DERES REF: PLAN-2022/20545 | VÅR REF: 10216747-01
DOKUMENTKODE: 10216747-01-PLAN-BREV-3
TILGJENGELIGHET: Åpen

DELfelt S14 MINDEMYREN - DETALJREGULERING

Svar på innsigelse fra Vestland Fylkeskommune

Figur 0-1 Prinsipp for utforming av vareleveringslommer langs Kanalveien

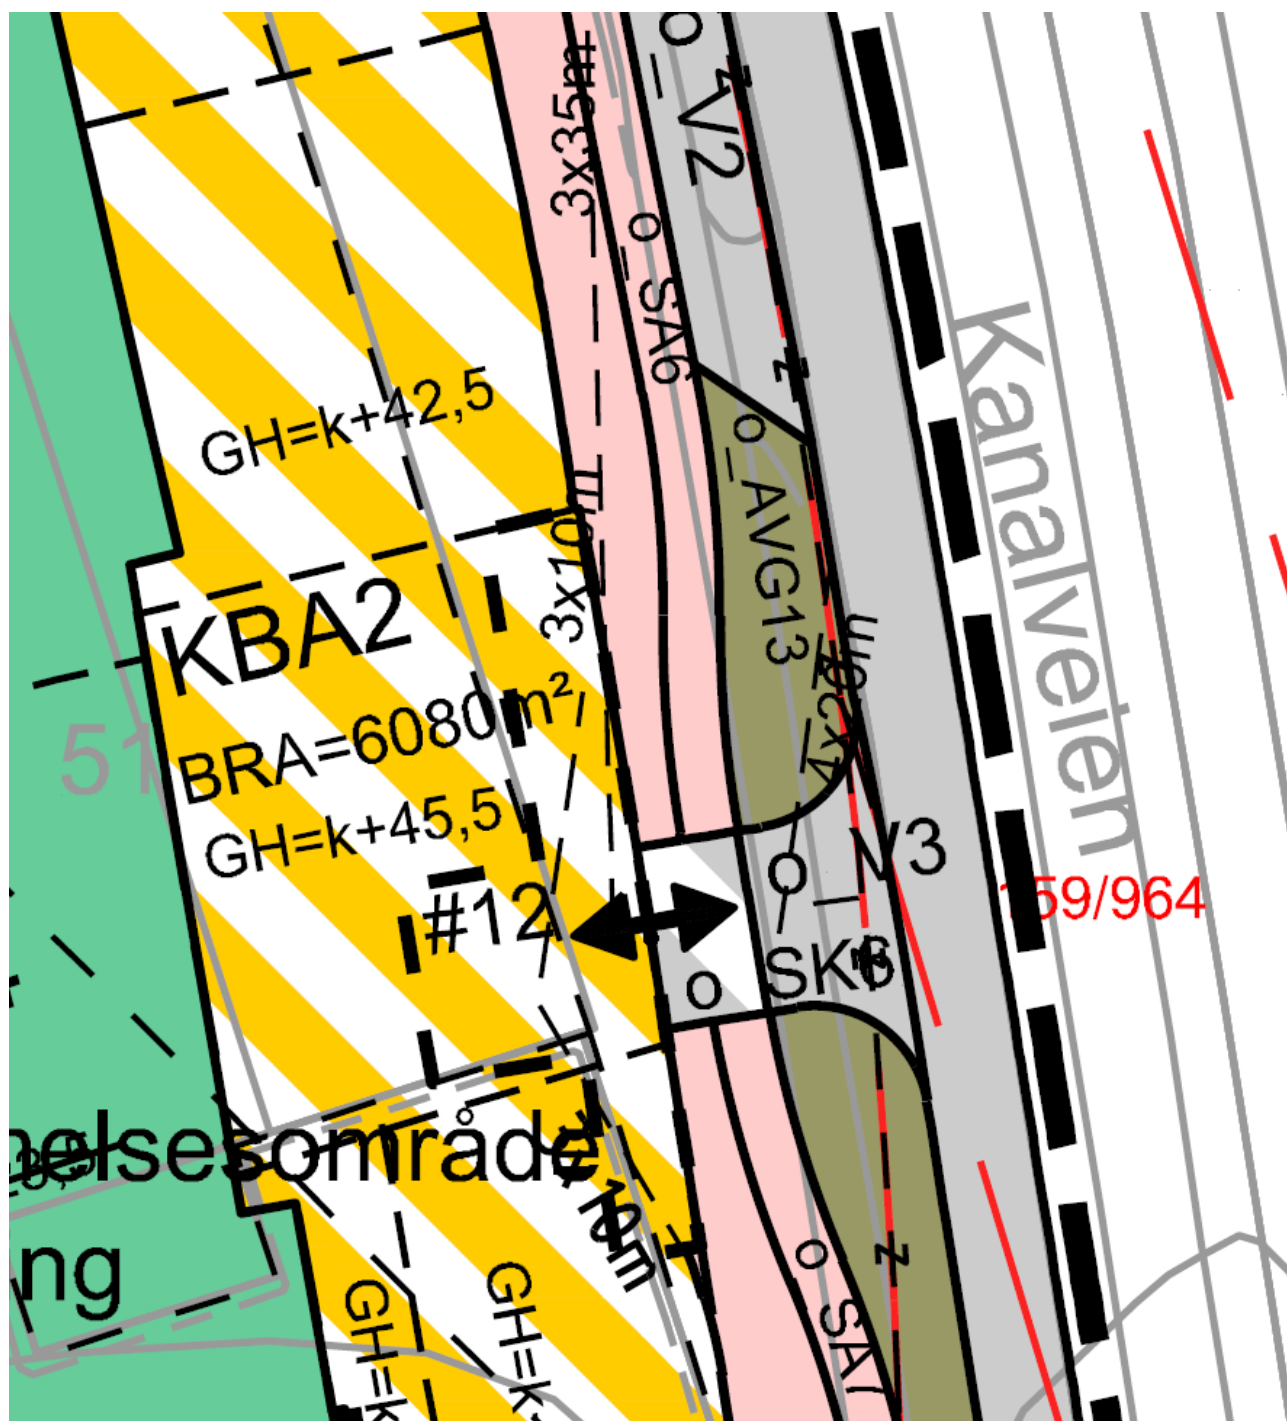
«Vestland fylkeskommune ved avdeling for infrastruktur og veg fremmar motsegn til Planforslaget grunna planen sine konsekvensar for trafikktryggleik, framkomst og drift på fylkesvegnettet er ikkje tilstrekkeleg ivaretatt i planforslaget. Før det blir opna for meir trafikkskapande tiltak på denne delen av Mindemyren, må det bli stilt krav til korleis trafikktryggleik og framkomst på vegnettet skal sikrast. Rekkefølgekrava til opparbeiding av infrastrukturen må skjerpast.

Regulerte vareleveringslommer langs Kanalveien (o_V1 og o_V2) er utbedret med utvidet bredde på 0,25 m til totalt 3,25 m iht. håndbok N100, og sykkelvei er tilpasset løsningen. Det er utarbeidet et prinsipp for utforming av vareleveringslommene, som vist i figur under. Merknaden er med dette imøtekommet.

I VLFKs merknad ble det vist til skal-krav i N100 pkt. 4.7.1.1-2. Disse kravene gjelder for parkeringslommer. I planforslaget reguleres det for vareleveringslommer (ingen parkering). Det er derfor kravene i N100 pkt. 4.9-2-3 som er gjeldende. Skal-kravene er at vareleveringslommer skal ha 3 meters bredde, 15 meters lengde og en inn-/utkjøringslengde på 2-4 m. I tillegg gjelder at dersom vareleveringslomme ligger inntil sykkelfelt, skal bredden på lommen økes med 0,25 m. Vareleveringslommene blir derfor 3,25 m brede langs Kanalveien.

Fortau forbi vareleveringslommene reguleres med 3 meters bredde.

Av hensyn til krysningspunkter mellom kjørende, syklende og gående i området, er vår faglige vurdering at den beste plasseringen for vareleveringslommene er slik det vises i plankartet: langs Kanalveien øst for boligblokkene. Her ligger lommene tett på og tilknyttet eksisterende kjørevei.

Figur 0-2 Utsnittet viser frisiktsone som er regulert inn ved avkjørsel V3. Utsnitt av plankart pr. 26.06.2024

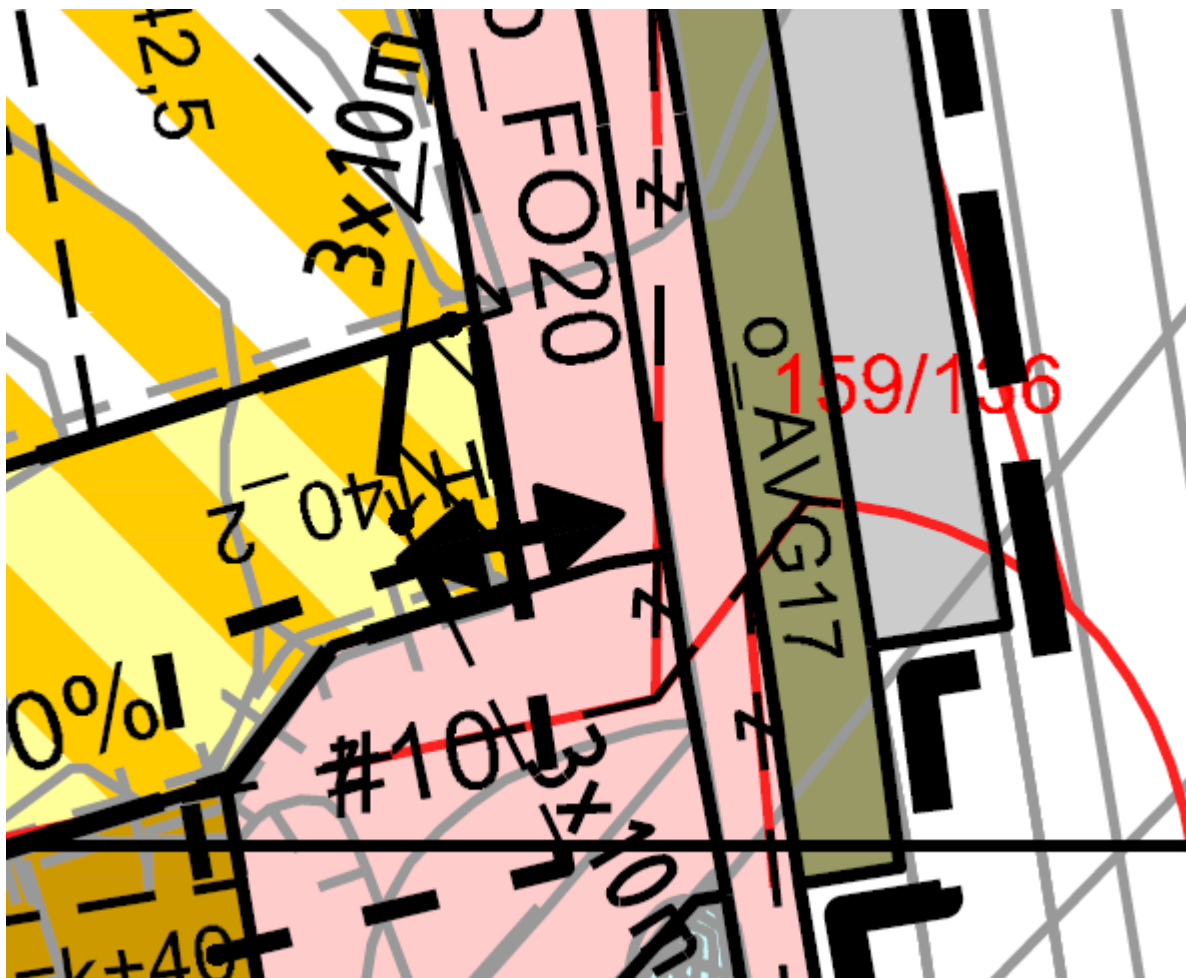
«Felt o_V3 er avkøyrslé til felles parkeringsanlegg. Punktet er utforma som ei avkøyrslé. Multiconsult bereknar ca. 1000 køyretøy i døgnet til parkeringsanlegget i mobilitetsplanen datert 01.08.2023. 1000 køyretøy tilsvarar stor trafikkmengd i ei avkøyrslé, sjølv om trafikken berre vil gå frå nord til sør. Trafikkmengda lagt til grunn er det krav om kryssutforming til parkeringskjellaren. Ein må i tillegg kryssa sykkelfeltet og fortauet for å køyre inn og ut av parkeringskjellaren. Når det er mykje trafikk og kø i Kanalveien vil bilar som er på veg ut av parkeringskjellaren måtte stoppe midt i sykkelfeltet for å vente på å komme ut på fylkesvegen. I tillegg manglar det siktlinjer til fortau og sykkelveg frå utkøyringa, dette må teiknast i begge retningar. Det er knytt motsegn til dette punktet.»

Ved inn- og utkjøringen til felles parkeringskjeller ved V3 er det regulert inn frisisiktsone. Nærmere omtale av o_V3 i eget kapittel under.

I dagens situasjon er det etablert en rampe (i felt BAA6) fra et parkeringsdekke som har utkjøring mot Kanalveien. Det er ikke regulert for videreføring av rampen til kjøring i ferdig utbygd situasjon. For å ivareta sikkerheten ved utkjøringen sikrer bestemmelsene at så lenge det er kjøring ned fra rampen, må hensynssonen i frisiktsonen opprettholdes. Men når rampen i BAA6 stenges for bilkjøring er frisiktsonen ikke lenger gjeldende. Dermed opprettholdes sikkerheten ved utkjøringen.

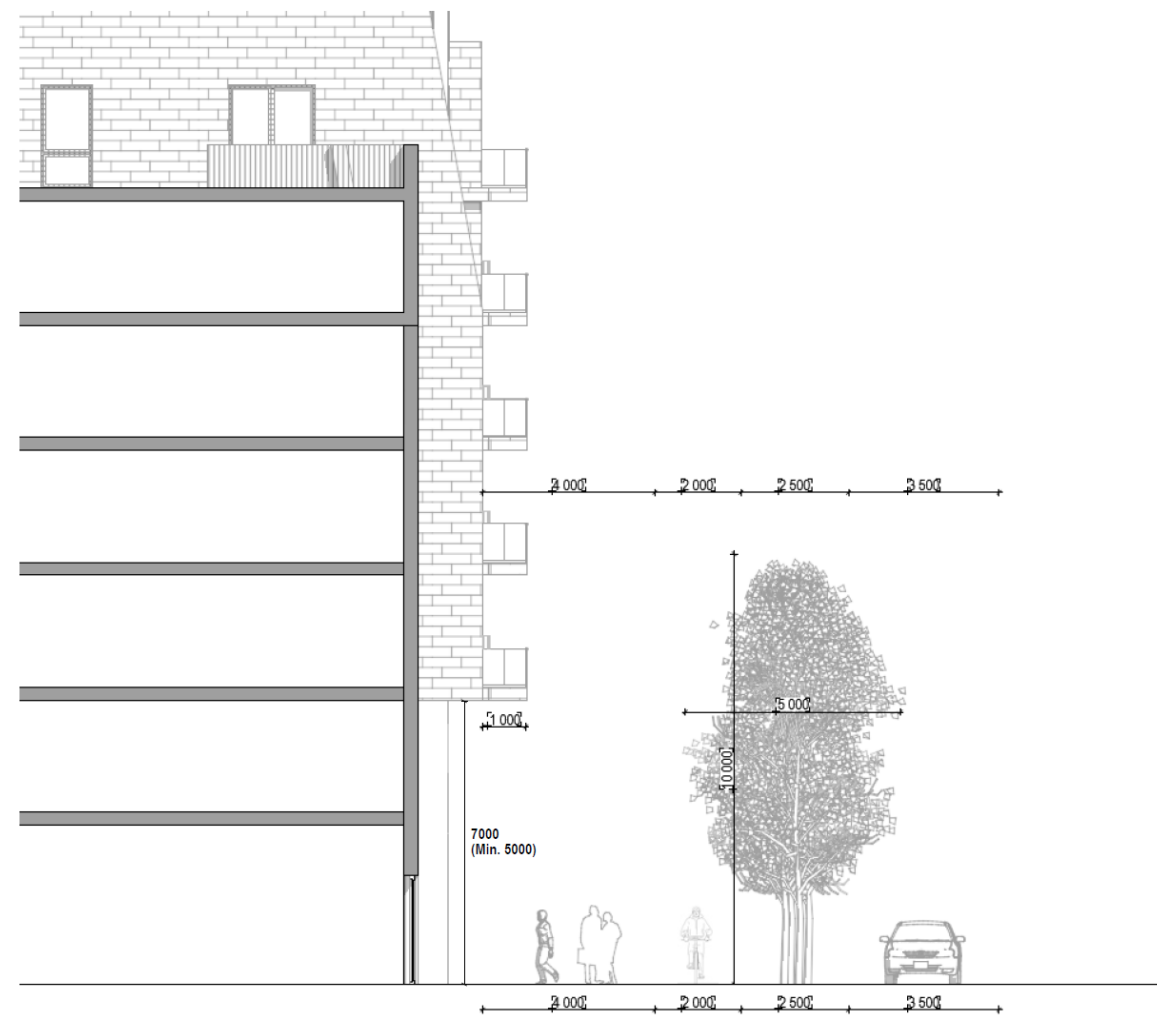
«Utkraving § 2.5: Det vert opna for utkraving over byggegrenser og formåls-grenser i reguleringsplanen. Utkravinga vil kome i konflikt med kroneutviklinga på gatetrea».

«§ 2.5 i føresegnene opnar for trapper, ramper og murar utanfor byggegrensa. Høgdeforskjellar mot fylkeskommunal vegareal/fortausareal må handterast innanfor byggegrensa. Det er knytt motsegn til dette punktet.»

Gatetrær i Kanalveien er vist i illustrasjonen under. Trærnes plassering ligger med god avstand til bebyggelse, og vil ikke komme i konflikt med kjøring eller drifts-/vedlikeholdsarbeid i Kanalveien. Trærne i Kanalveien er lindetrær plantet ifm. etablering av bybanetraséen. Forventet størrelse på voksne trær av denne sorten er lagt til grunn i illustrasjonen.

Trærne er plantet i areal avsatt til annen veggrunn i plankartet. Annen veggrunn har en bredde på 2,5 meter i plankartet, og trærne er plantet sentralt i feltet. Mellom nye bygg og annen veggrunn-areale er det sykkelfelt (2 meter) og fortau (4 meter/ 3 meter ved vareleveringslommer). Det åpnes i bestemmelsene for utkraving på inntil 1 meter. Fra trekrone til utkraget balkong på inntil 1 meter vil det være minimum 5 meter (6 m fra hovedfasade). Som figuren under viser, vil det være rom for kroneutvikling av trærne.

Illustrasjonen viser forholdet mellom trær og fasade. Mellom trekrone og fasade er det 6 meter. Balkonger tillates å krage ut inntil 1 meter (minimum 5 meter over fortau), og avstand til trekrone blir dermed 5 meter. På bakkeplan skal det være 4 m fortau, 2 m sykkelfelt, 2,5 m grøntrabatt med trerekke og 3,5 m kjørefelt.

Planforslaget har ikke til hensikt å tillate plassering av trapper, murer etc. i offentlig vegareal eller fortausareal. Bestemmelsen konkretiseres, og det legges til at det ikke tillates plassering av trapper, murer, etc. utenfor byggegrense i offentlig vegrunn.

Utsnitt fra illustrasjonsplan som viser situasjonen ved avkjørsel

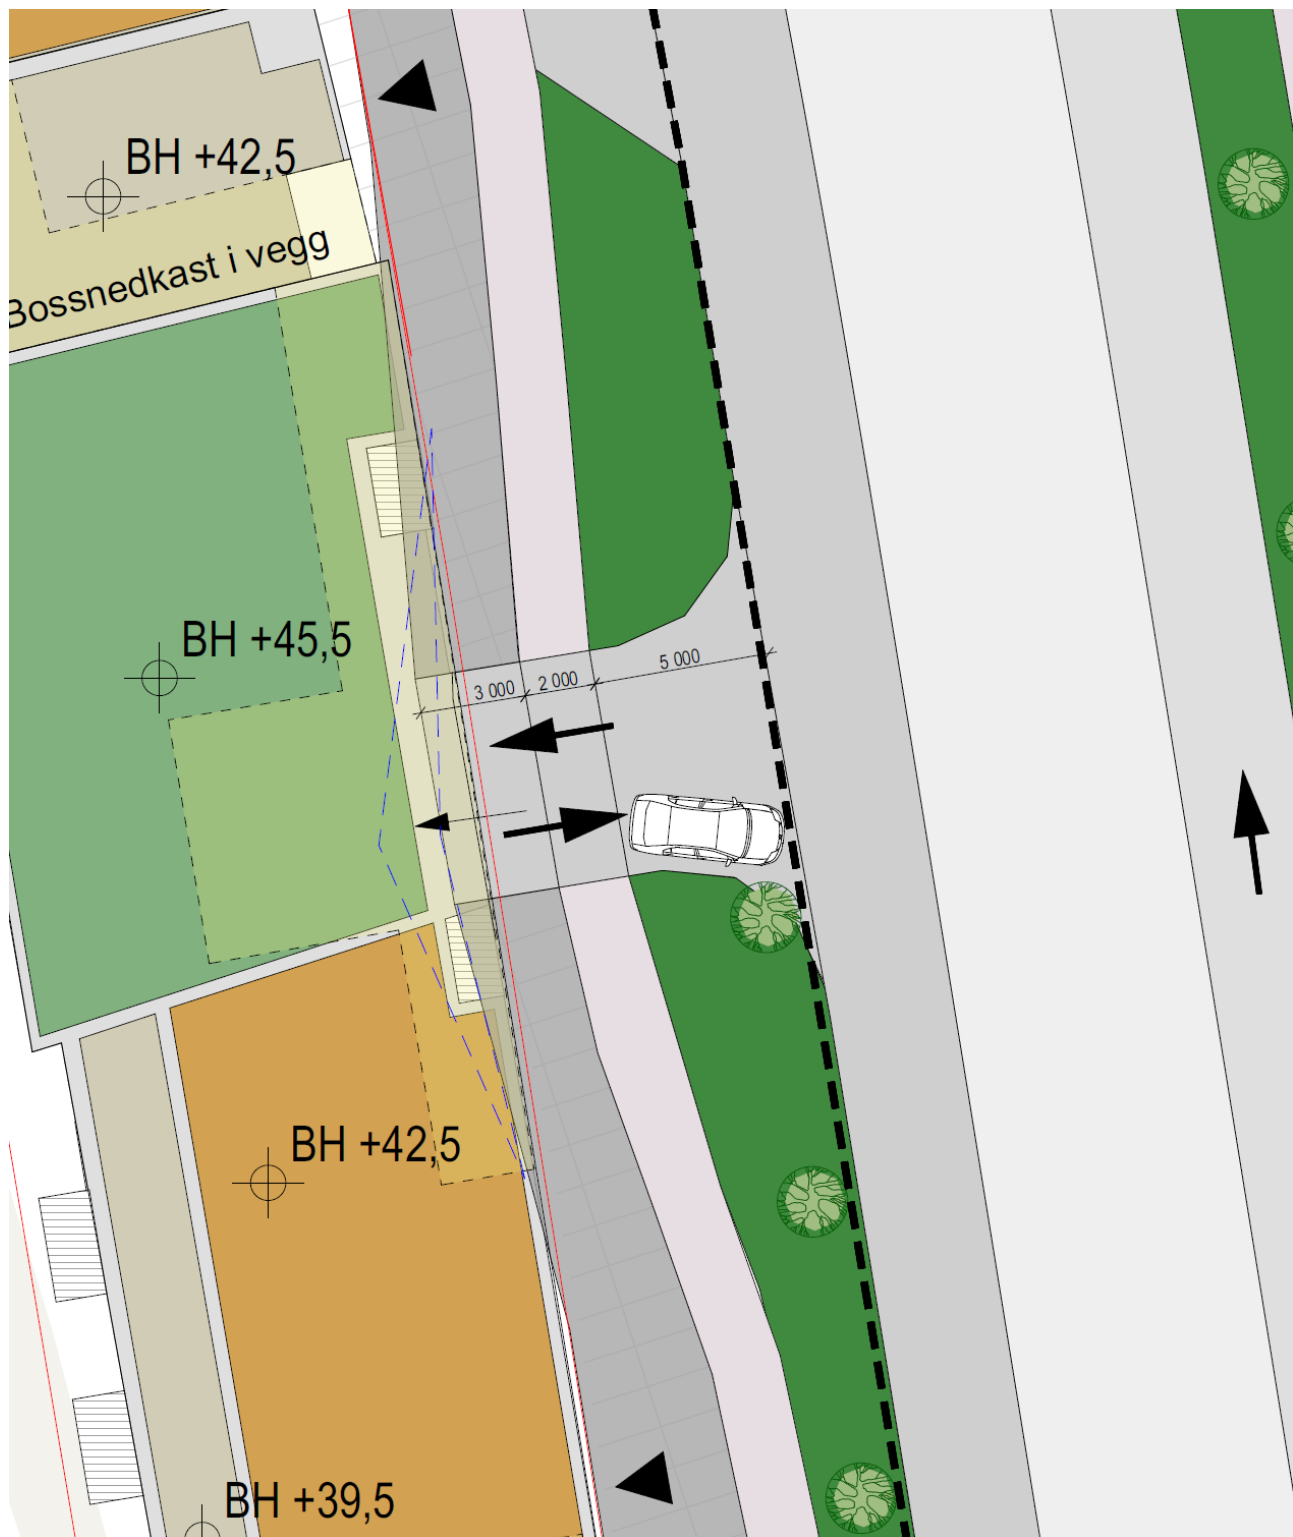
«Tilkomst til parkeringsanlegget bør leggast frå kommunal sidegate/bakgate der det er dimensjonert kryss

med fylkesveg. Alternativt må talet på p-plassar reduserast slik at utforming som avkjørsle kan vurderast. Dette punktet bør også vurderast i samanheng med det samla parkeringsbehovet og trafikkmengd».

Etter at VFK kom med innsigelse til utformingen av avkjørselen o_V3 fra felles parkeringsanlegg, har utformingen blitt endret for å imøtekomme innsigelsen.

Avkjørselen utformes i tråd med håndbok N100. Det blir etablert venteareal for bil på begge sider av fortau- og sykkelfeltkryssing, dvs. både ved utkjøring fra rampe i parkeringskjelleren og i vegareal mellom sykkelfeltet og Kanalveien. Dette gir bilistene bedre oversikt over trafikksituasjonen før de krysser fortau og sykkelvei, og utgjør dermed en mer trafiksikker situasjon.

Utkjørselen er sikret med frisisone mot fortau og sykkelvei, og er utformet med 3 meter bredt fortau og 2 meter bredt sykkelfelt. Utkjørselen gir en mer oversiktlig og sikker trafikksituasjon for alle trafikanter.
